Hoogheemraadschap van  
**Rijnland**

# **Nota van beantwoording**

Ontwerp-projectplan en  
ontwerp-partiële  
herziening peilbesluit  
Wassenaarschepolder

In bijlage 6 is een kaart met de twee afvoerroutes aangegeven.

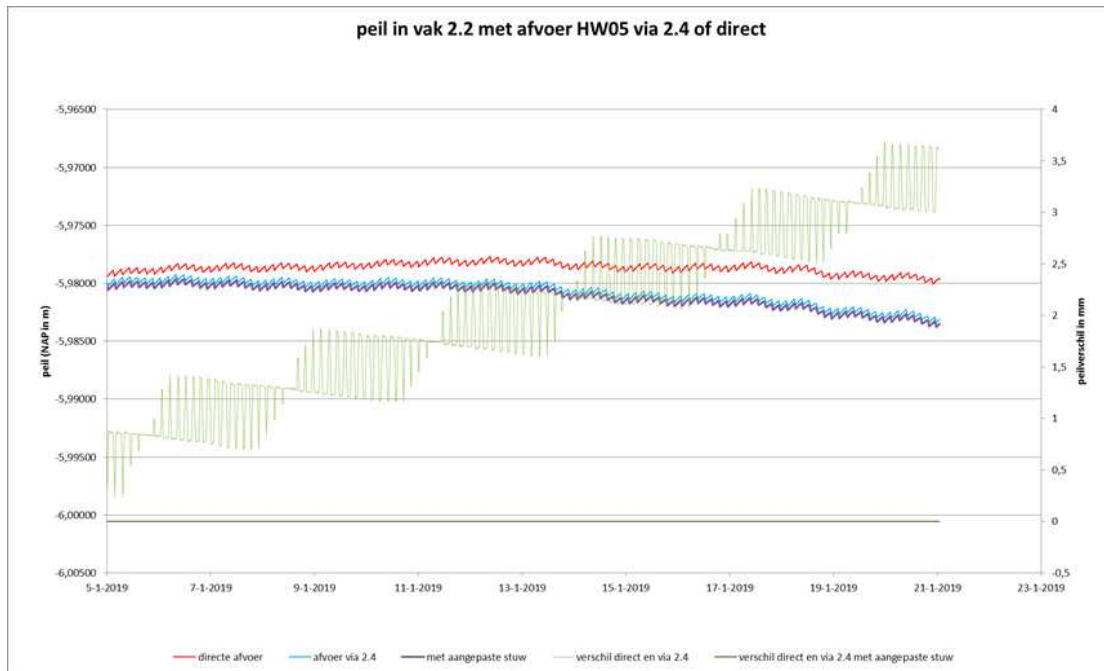
Indiener 1 stelt dat diverse passages uit beide documenten voor vertroebeling zorgen. Indiener 1 stelt dat in de samenvatting in het ontwerp-projectplan genoemd wordt dat voor de afwatering de aanleg van een sifon essentieel is. Indiener 1 stelt dat het plan uit 2012 het tegendeel toont. Verder stelt indiener dat het onzin is dat de kantelstuw en het versmallen van de stuw er voor zorgen dat de afvoercapaciteit gelijk blijft en daardoor nadelige gevolgen voor naastgelegen percelen worden voorkomen. Volgens de indiener

gaat het niet om de afvoercapaciteit maar om de route van de afvoer. Hierdoor meent indiener nadelige gevolgen te ondervinden.

De afvoerroute wijzigt uiteraard wanneer de afvoer van de peilafwijking via de sifon met kantelstuw gaat in plaats van zoals in de huidige situatie met de pomp, zie bijlage 6 voor een kaart met de twee afvoerroutes.
